VARIANTE GENERALE PIANO DI GOVERNO DEL TERRITORIO

PROPOSTA TECNICA DI CONTRODEDUZIONE ALLE OSSERVAZIONI

Il presente documento contiene la proposta tecnica per le controdeduzioni alle osservazioni presentate alla variante del PGT, adottato con Delibera di Consiglio Comunale n° 6 del 05 maggio 2025.

OSSERVAZIONE	n°.	31	Prot.	4843	Data	30.07.2025
Foglio/i	902					
Mappale/i	5843					
Indirizzo/località	Via Mologno					
Atto PGT interessato	Piano delle Regole TAVOLA N. PR01 Azzonamento					
Ambito Piano delle Regole

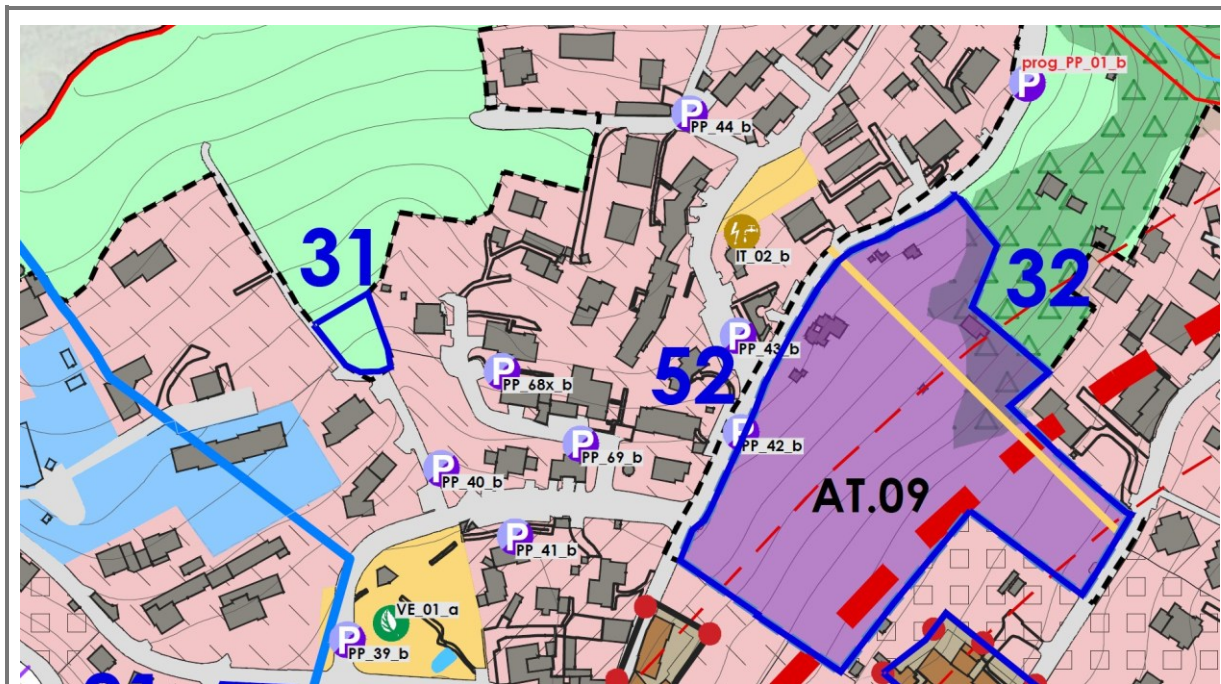
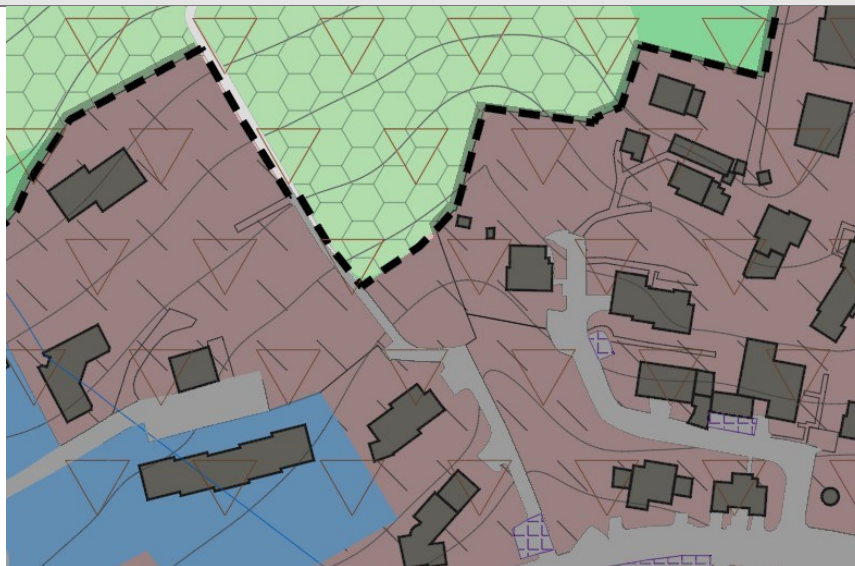
SINTESI OSSERVAZIONE	VALUTAZIONE TECNICA
Si chiede che il mappale in oggetto, oggi ineditato ed in area agricola, sia riconosciuto come "Tessuto residenziale di completamento a media densità" di cui all'art. 32 delle NTA.	Salvo diverse indicazioni di tipo geologico inerenti alla fattibilità geologica, la modifica della destinazione richiesta dal punto di vista urbanistico è accoglibile poiché trattasi di una lieve rimarginatura del TUC. Eventuali nuovi interventi edificatori saranno oggetto di PCC.

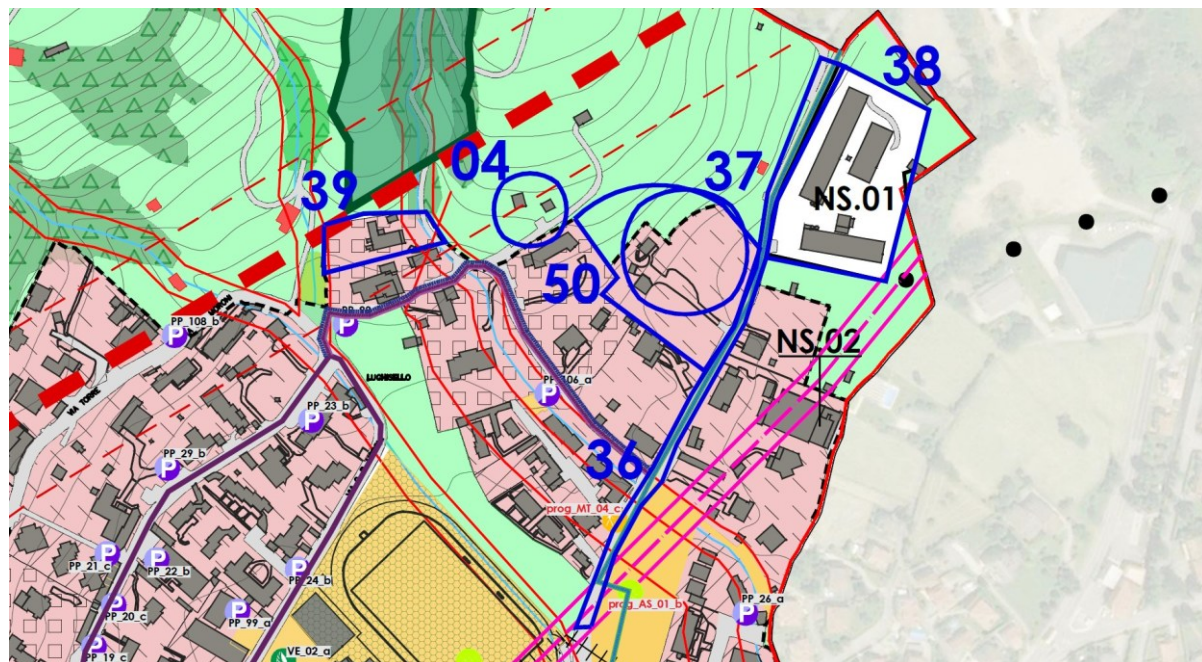
SINTESI OSSERVAZIONE	VALUTAZIONE TECNICA
Si chiede: - di specificare che nella zona urbanistica in oggetto, dove sono possibili interventi di ristrutturazione edilizia, sia consentita anche la demolizione e ricostruzione con differente sagoma e sedime; - che l'altezza massima consentita di 8,60 m, ritenuta non congrua con le caratteristiche	Per quanto attiene al primo quesito la possibilità è già contemplata dall'art. 3 del DPR 380/2001; Si ritiene anche per omogeneità di norma di zona che l'altezza sia sostenibile, previa verifica paesistica del progetto ai sensi del PPR;

OSSERVAZIONE	n°.	41	Prot.	4858	Data	30.07.2025
Foglio/i	9					
Mappale/i	1764					
Indirizzo/località	Via Prati Cambia					
Atto PGT interessato	Piano delle Regole TAVOLA N. PR01 Azzonamento					
Ambito Piano delle Regole

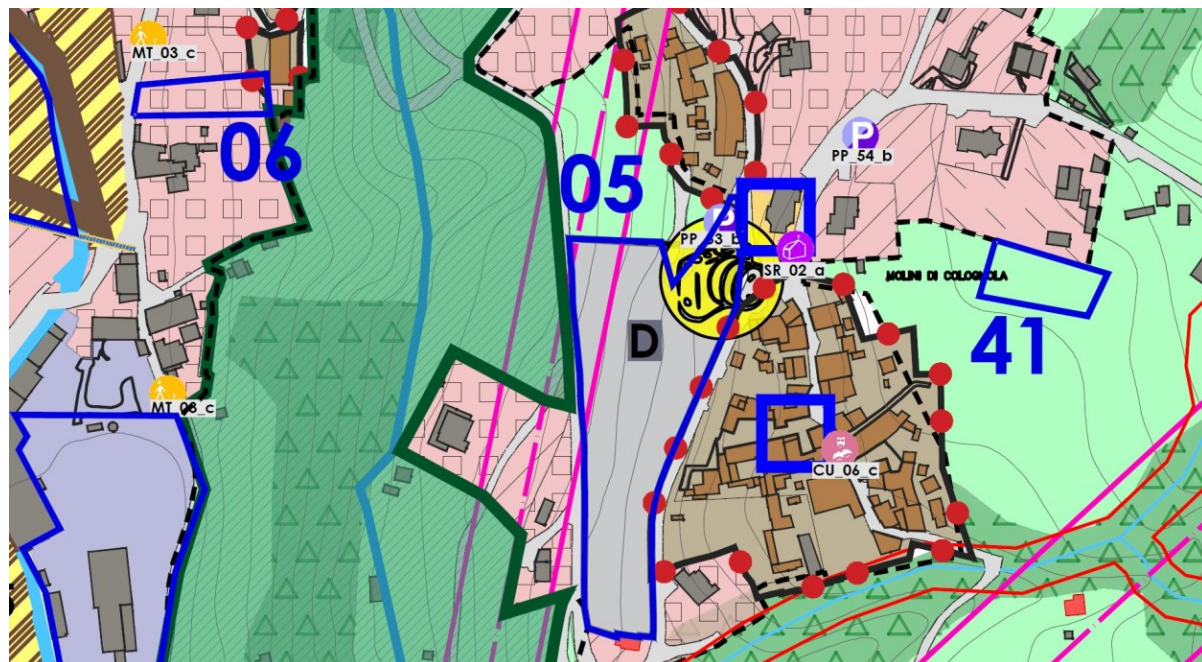
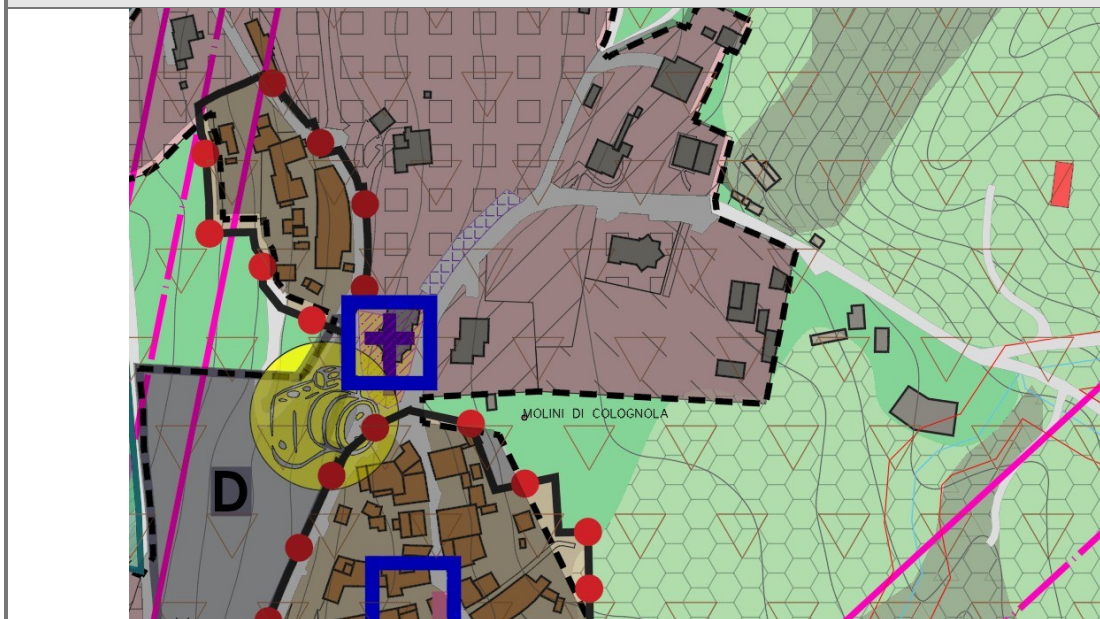
SINTESI OSSERVAZIONE	VALUTAZIONE TECNICA
Si chiede di estendere l'area edificabile già prevista per l'adiacente mappale n. 1573 fg. 9 di proprietà anche al mappale 1764 fg. 9 sempre di proprietà, per meglio sviluppare un'unità abitativa unifamiliare di circa 200 mq di SLP.	Si ritiene parzialmente compatibile una marginale rettifica del perimetro del TUC come da estratto.

OSSERVAZIONE	n°.	42	Prot.	4860	Data	30.07.2025
Foglio/i	9					
Mappale/i	139 - 1938 - 1968 - 3117					
Indirizzo/località						
Atto PGT interessato	Piano delle Regole TAVOLA N. PR01 Azionamento					
Ambito Piano delle Regole	AT 01

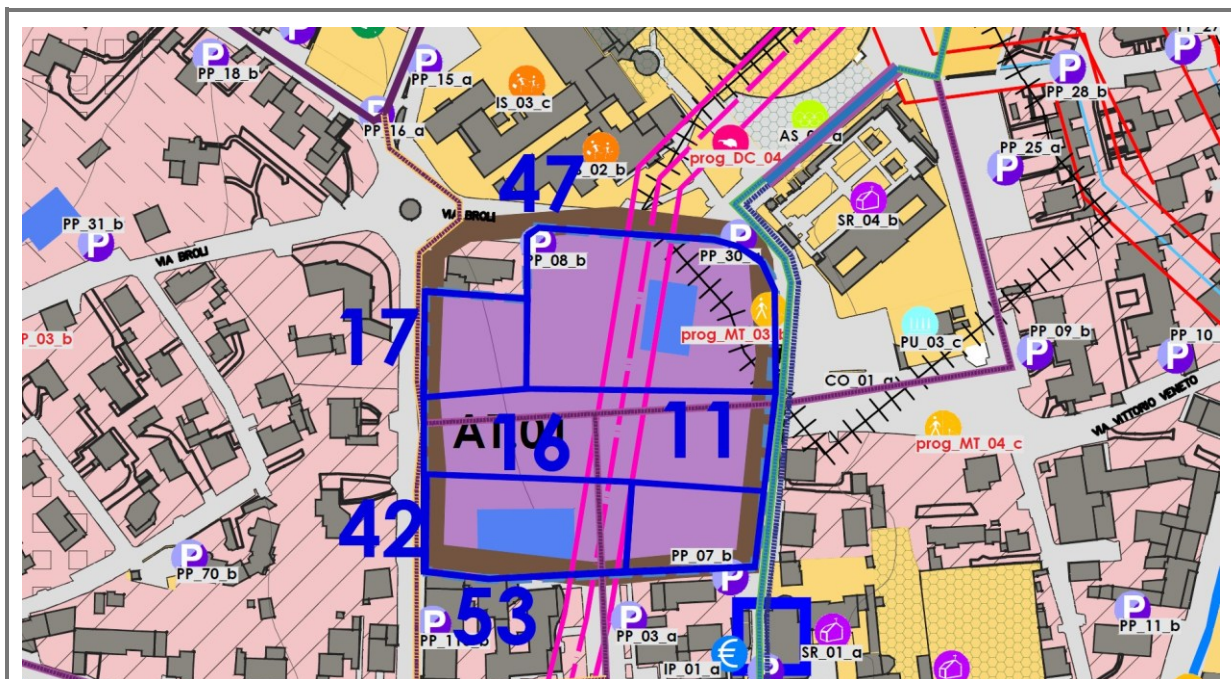
- inserimento della nuova viabilità pubblica nel Piano dei Servizi e riconoscimento dello scomputo integrale degli oneri.	asincrona mediante un quadro pianificatorio unitario, si propone di integrare la norma dell'AT01 prevedendo che l'AC si doti di un Piano particolareggiato di iniziativa pubblica che definisca i perimetri dei sub comparti e per ciascuno il quadro delle aspettative in termini di dotazioni ed opere di urbanizzazione che saranno la base per la singola convenzione dei diversi PdCC.
---	---

OSSERVAZIONE	n°.	47	Prot.	4887	Data	30.07.2025
Foglio/i	MO/904					
Mappale/i	1704					
Indirizzo/località						
Atto PGT interessato	Documento di Piano TAVOLA N. DP02					
Ambito Piano delle Regole	AT 01

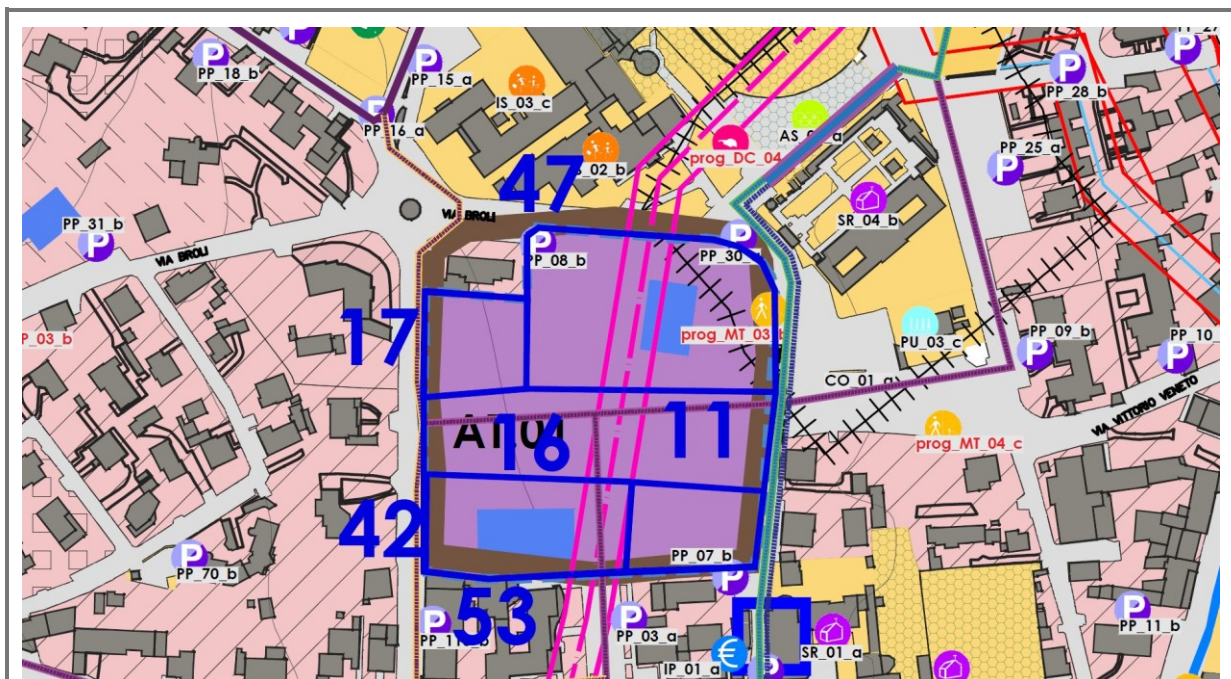
asincrona mediante un quadro pianificatorio unitario, si propone di integrare la norma dell'AT01 prevedendo che l'AC si doti di un Piano particolareggiato di iniziativa pubblica che definisca i perimetri dei sub comparti e per ciascuno il quadro delle aspettative in termini di dotazioni ed opere di urbanizzazione che saranno la base per la singola convenzione dei diversi PdCC.
--	---
